MEMÓRIA DESCRIPTIVA – PIP - Pedido de Informação Prévia

PRAÇA DA MÚSICA - HABITAÇÃO COLECTIVA E EQUIPAMENTO, LOCALIZADA NA AVENIDA 25 DE ABRIL DE 1974 - LINDA-A-VELHA - OEIRAS

ADITAMENTO – Memória Descritiva e Justificativa

Resposta à informação N.º 1642/2021-DPU

Imagen 01 – Perfil proposto com último piso recuado

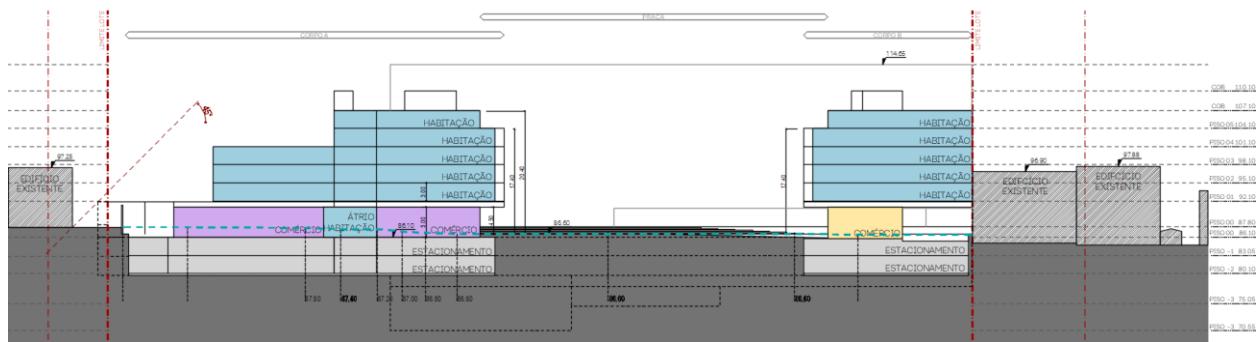
- A volumetria prevista (número de pisos) para os corpos afetos a COM/SERV e HAB, apesar de cumprirem o art. 59º e 60º do RGEU, deverão ser ajustadas em baixa em face da escala da praça, (sensação de afunilamento), bem como assegurar uma melhor integração na sua relação com o equipamento público programado, que se pretende que seja evidenciado no local, considerando-se que a volumetria proposta resulta em prejuízo da imagem e ambiente urbano pretendido;

- d) Em relação ao reajuste volumétrico julga-se que a proposta deverá aproximar-se da cércea prevista no estudo urbanístico elaborado pela DPU – Divisão de Planeamento Urbano (19 metros), de forma a destacar o edifício do Centro Cultural (doc. 03).

NOTA: De forma a resolver o acima referido, e no seguimento de reunião na CMO a 19/01, foi recuado o último piso dos corpos A e B, no alçado da Praça.

NOTA: De forma a resolver o acima referido, e no seguimento de reunião na CMO a 19/01, foi recuado o último piso dos corpos A e B, no alçado da Praça (Imagen 01)

Imagen 02 – Perfil proposto Corpo B

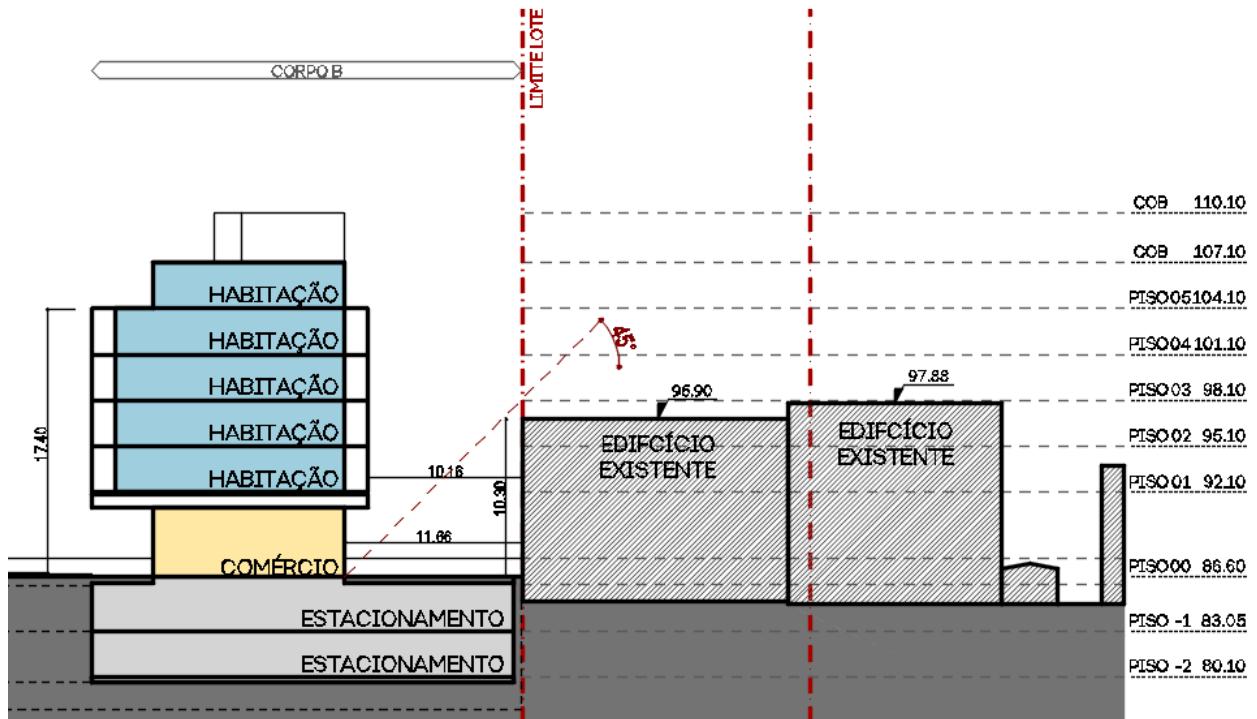
- O espaço Comercial / Serviços referente ao corpo B deverá ser prolongado ao limite da área de intervenção de modo a criar uma zona de embasamento, bem como possibilitar o cumprimento desse corpo relativamente ao art. 59º e 60º do RGEU face as edificações confinantes;

- e) Relativamente à proposta de prolongamento do espaço comercial/serviços afeta ao corpo B, considera-se ser de reformular a proposta, no sentido de evitar a criação de espaços urbanos sombrios, insalubres e escondidos, que poderão implicar zonas de insegurança.

NOTA: No nosso entender, o espaço comercial/serviços referente ao corpo B, não necessita de ser prolongado, pois, conforme nossa proposta, é possível verificar que está a ser cumprido o art. 60º do RGEU, sendo que a distância entre fachadas é maior do que 10m, bem como é cumprido o art. 59º do RGEU, linha 45º.

NOTA: No nosso entender, o espaço comercial/serviços referente ao corpo B, não necessita de ser prolongado, pois, conforme nossa proposta, é possível verificar que está a ser cumprido o art. 60º do RGEU, sendo que a distância entre fachadas é maior do que 10m, bem como é cumprido o art. 59º do RGEU, linha 45º. (Imagen 02)

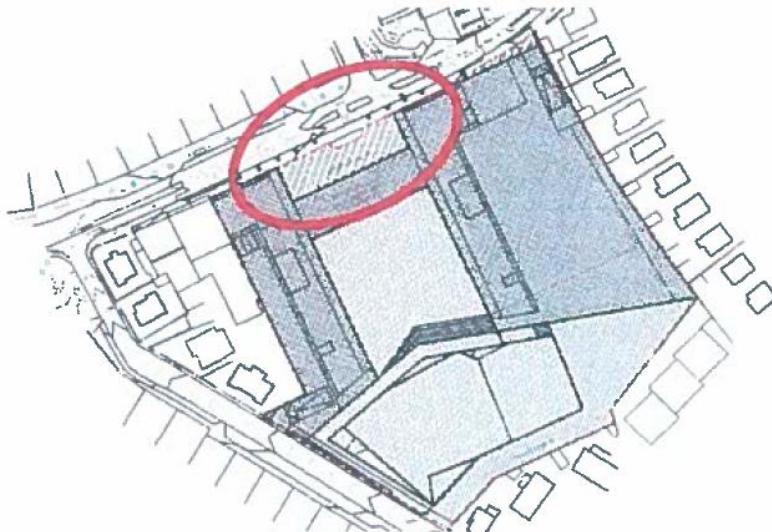
- c) Relativamente à área de cedência para espaços verdes é proposto uma área de 799,79 m² no início da praça junto à Avenida 25 de Abril de 1974. Deverá esta localização ser devidamente fundamentada, uma vez que aparentemente não parece dispor do melhor posicionamento por quebrar a relação / acessibilidade da praça com o arruamento existente.

Neste âmbito poderão ser admitidos espaços verdes pontuais ao longo da praça, desde que integrados no plano de acessibilidade e de fruição da praça em conformidade com a alínea c) do ponto 7 do anexo I da Portaria n.º 113/2015 de 22 de abril.

NOTA: De forma a permitir uma melhor acessibilidade, esse espaço deixa de ser um espaço verde passando a ser uma área de cedência para o domínio público (passeios) – já reflectido na planta de cedências.

Figura 1 - Corte longitudinal do auditório

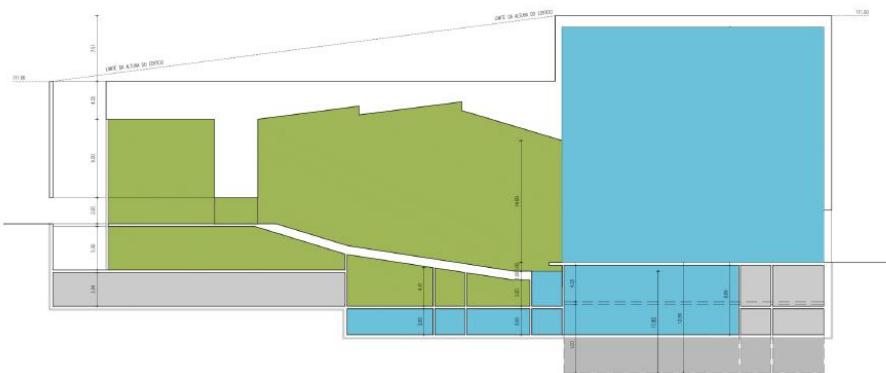
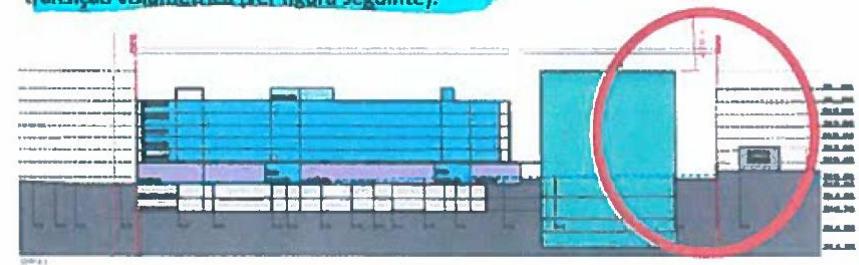
- Em relação ao ajuste volumétrico a proposta propõe para os edifícios destinados a COM/SERV e HAB o recuo do último piso, aumentando em 6 metros a volumetria anteriormente prevista para o equipamento cultural. Apesar da relação volumétrica proposta se encontrar urbanisticamente equilibrada na zona central, verifica-se uma notória desproporcionalidade volumétrica entre o equipamento cultural e as edificações existentes, localizadas a tardoz. Nesse sentido, tendo em vista uma correta inserção urbanística e de enquadramento com as preexistências, considera-se que a fachada tardoz do equipamento cultural deverá traduzir uma melhor transição volumétrica (ver figura seguinte).

NOTA: Foi alterada a volumetria do auditório. A nova cota máxima é 111.60 metros. No corte longitudinal pode-se verificar que a parede que circunda o corpo verde tornou-se "mais dinâmica" de modo a reduzir o impacto nas moradias envolventes. Ver desenhos nº 013.0 e 014.0.

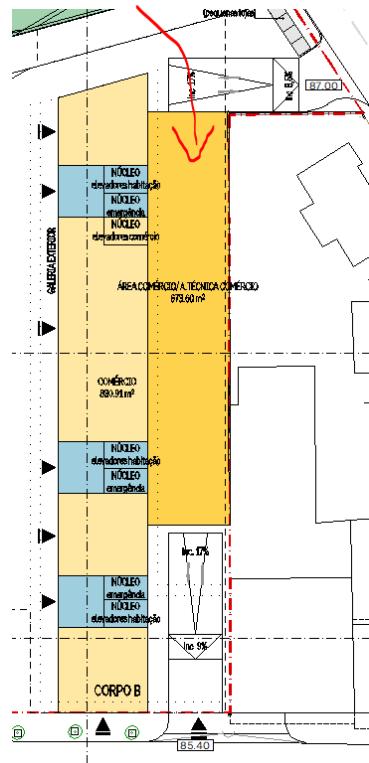
- Atendendo ao prolongamento do espaço Comercial / Serviços referente ao corpo B ao limite da área de intervenção, foi fundamentado que a solução apresentada não se encontra em incumprimento com o art.º 59 e 60 do RGEU, por apresentar uma distância superior a 10m, no entanto a solução tem características de criar um espaço urbano sombrio, salubre e escondido, que poderá gerar insegurança, não sendo benéfico ao ambiente urbano que se pretende que venha a ser ali desenvolvido, pelo que se sugere a sua clarificação ou demonstração em contrario;

NOTA: Foi redesenhada a volumetria do corpo B de modo a cumprir com o art.º 59º (*limite definido pela linha reta a 45º*) e art.º 60º (*afastamento de 10 metros entre fachadas de edificações*) do RGEU. De acordo com orientação do município o limite definido pela linha reta a 45º foi contabilizado a partir do piso 1.

No piso 0, o corpo B foi aumentado (Áreas Técnicas) de modo a salvaguardar a salubridade deste espaço (Ver desenho 014.1).

Fig. 6 – Estudo da DMT para a implantação de uma rotunda no cruzamento entre a Av. Tomás Ribeiro, Av. 25 de Abril de 1974 e Rua do chafariz (fonte: CMO, DMT)

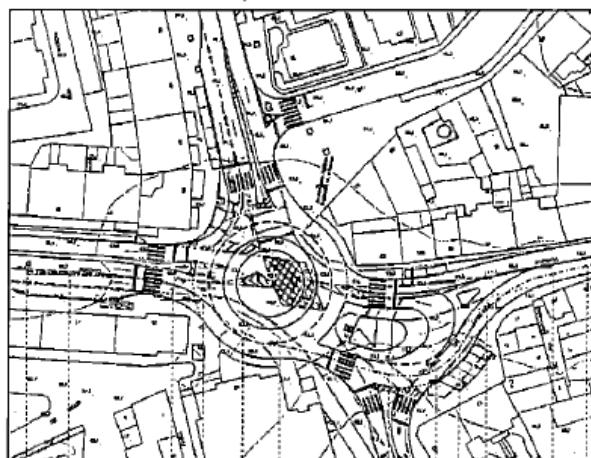
—Deste modo, considera-se que a equipa do estudo de tráfego deverá avaliar, quer em termos de traçado— quer em termos de geometria, a viabilidade e a exequibilidade da respectiva rotunda, conforme reproduzido na figura seguinte.

A rotunda também já se encontra incluída tanto nos desenhos como na adenda do estudo de tráfego (ver anexo 3).

Figura 2 - Corte longitudinal do auditório

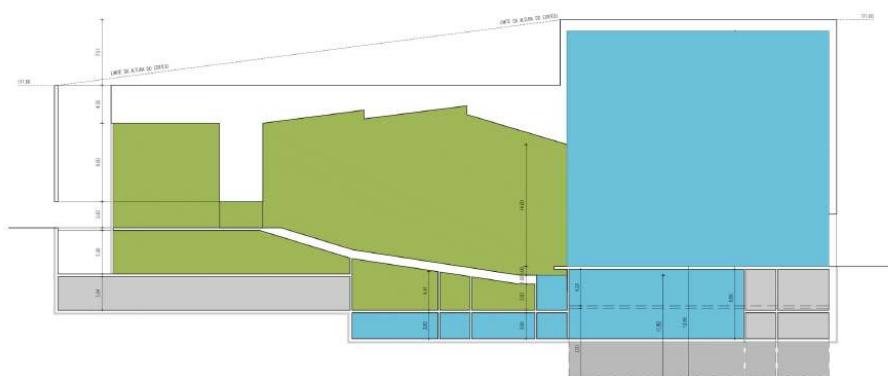
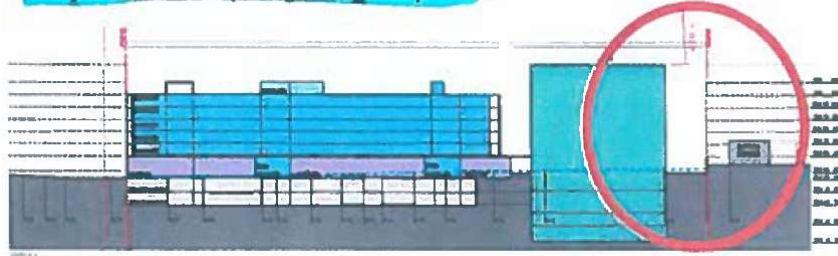
- Em relação ao ajuste volumétrico a proposta propõe para os edifícios destinados a COM/SERV e HAB o recuo do último piso, aumentando em 6 metros a volumetria anteriormente prevista para o equipamento cultural. Apesar da relação volumétrica proposta se encontrar urbanisticamente equilibrada na zona central, verifica-se uma notória desproporcionalidade volumétrica entre o equipamento cultural e as edificações existentes, localizadas a tardoz. Nesse sentido, tendo em vista uma correta inserção urbanística e de enquadramento com as preexistências, considera-se que a fachada tardoz do equipamento cultural deverá traduzir uma melhor transição volumétrica (ver figura seguinte).

NOTA: Foi alterada a volumetria do auditório. A nova cota máxima é 111.60 metros. No corte longitudinal pode-se verificar que a parede que circunda o corpo verde tornou-se "mais dinâmica" de modo a reduzir o impacto nas moradias envolventes. Ver desenhos nº 013.0 e 014.0.

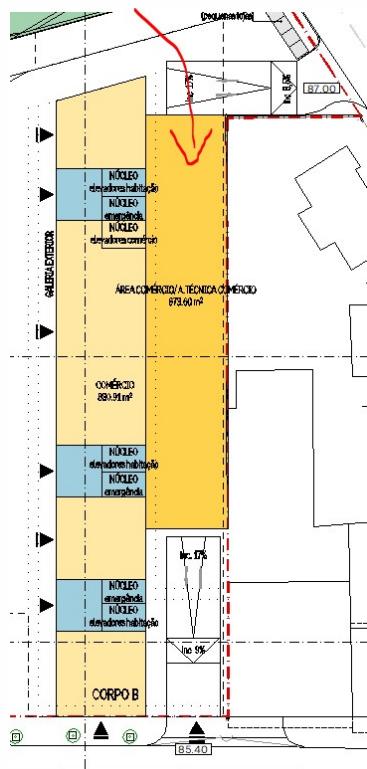
- Atendendo ao prolongamento do espaço Comercial / Serviços referente ao corpo B ao limite da área de intervenção, foi fundamentado que a solução apresentada não se encontra em incumprimento com o art.º 59 e 60 do RGEU, por apresentar uma distância superior a 10m, no entanto a solução tem características de criar um espaço urbano sombrio, salubre e escondido, que poderá gerar insegurança, não sendo benéfico ao ambiente urbano que se pretende que venha a ser ali desenvolvido, pelo que se sugere a sua clarificação ou demonstração em contrário;

NOTA: Foi redesenhada a volumetria do corpo B de modo a cumprir com o art.º 59º (*limite definido pela linha reta a 45º*) e art.º 60º (*afastamento de 10 metros entre fachadas de edificações*) do RGEU. De acordo com orientação do município o limite definido pela linha reta a 45º foi contabilizado a partir do piso 1.

No piso 0, o corpo B foi aumentado (Áreas Técnicas) de modo a salvaguardar a salubridade deste espaço (Ver desenho 014.1).

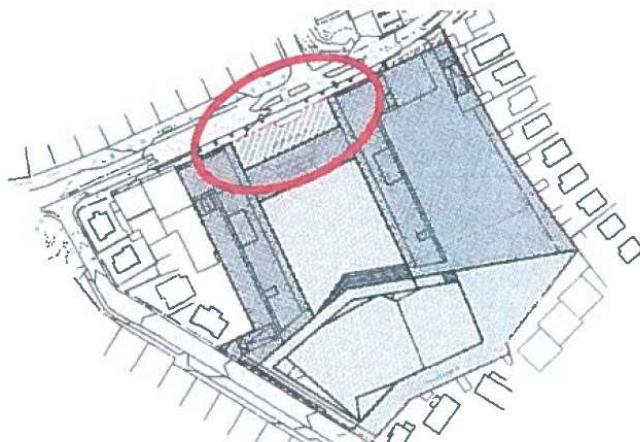
- c) Relativamente à área de cedência para espaços verdes é proposto uma área de 799,79 m² no início da praça junto à Avenida 25 de Abril de 1974. Deverá esta localização ser devidamente fundamentada, uma vez que aparentemente não parece dispor do melhor posicionamento por quebrar a relação / acessibilidade da praça com o arruamento existente.

Neste âmbito poderão ser admitidos espaços verdes pontuais ao longo da praça, desde que integrados no plano de acessibilidade e de fruição da praça em conformidade com a alínea c) do ponto 7 do anexo I da Portaria n.º 113/2015 de 22 de abril.

NOTA: O espaço indicado no excerto acima é agora pertencente a um espaço privado com ónus de utilização pública com área total de 4486.68 m² – refletido na planta síntese. Ver desenho 003.0.

Fig. 6 – Estudo da DMT para a implantação de uma rotunda no cruzamento entre a Av. Tomás Ribeiro, Av. 25 de Abril de 1974 e Rua do chafariz (fonte: CMO, DMT)

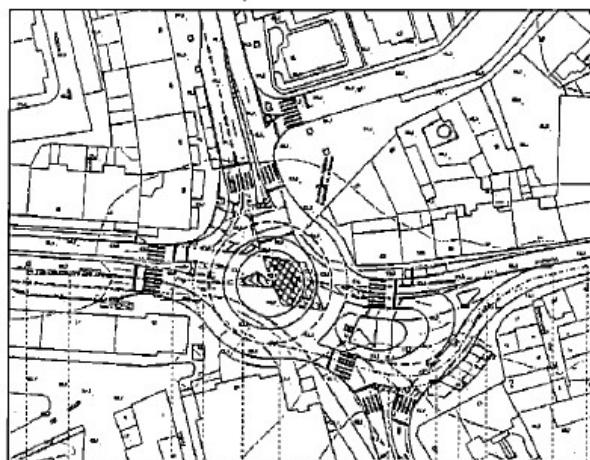
Deste modo, considera-se que a equipa do estudo de tráfego deverá avaliar, quer em termos de traçado quer em termos de geometria, a viabilidade e a exequibilidade da respectiva rotunda, conforme reproduzido na figura seguinte.

A rotunda também já se encontra incluída tanto nos desenhos como na adenda do estudo de tráfego (ver anexo 3).
